Keuringsverslag van een elektrische laagspanning- en zeer lage spanningsinstallatie

NIET CONFORM

Straatnaam	Binnendijk
Huisnummer	40
Busnummer	
Postcode	9130
Gemeente	BEVEREN
Land	België

Controlebezoek van een huishoudelijke installatie volgens (KB 08/09/2019) - AREI Boek 1- 6.5. en 4.2.4.3.

Afbeelding schakel- en verdeelbord:

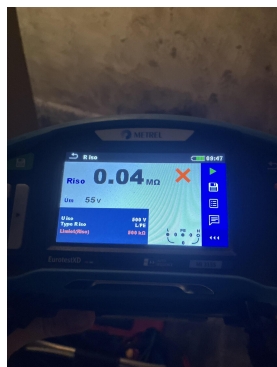
12.01 De waarde van de isolatieweerstand van één of meerdere stroombanen is kleiner dan 0,5M ohm (Boek 1 Onderafdeling 6.4.5.1.)

I2.03 Eén of meerdere differentieelstroombeschermingsinrichtingen werken niet met testknop en/of stroominjectie. (Boek 1 Onderafdeling 6.5.7.2)

I5.02 De aanduiding van de stroomkringen en/of apparatuur, aansluitklemmen, enz dient aangebracht of vervolledigd te worden. (Boek 1 Onderafdeling 3.1.3.1. en 3.1.3.3.A. en 5.1.6.1)

I5.09 De genaakbare, naakte onder spanning staande delen zijn onvoldoende afgeschermd. (Boek 1 Afdeling 5.1.4. en 4.2.2.3.)

I5.10 Niet gebruikte invoeringen van het verdeelbord zijn niet correct of onvoldoende afgedicht. (Boek 1 Afdeling 5.1.4. en 4.2.2.3.)

I5.11 Interne verbindingen en/of doorsnede van de verdeelrails en verbindingen in het bord zijn onvoldoende. (Boek 1 Onderafdeling 4.4.1.1. en 4.4.1.5.)

I5.13 De nominale spanning dient duidelijk vermeld te worden op een oordeelkundig gekozen plaats. (Boek 1 Onderafdeling 3.1.3.3.)

I6.01 Een verzegelbare differentieelstroombeschermingsinrichting dient geplaatst te worden aan het begin van de installatie. (Boek 1 Onderafdeling 4.2.4.3.)
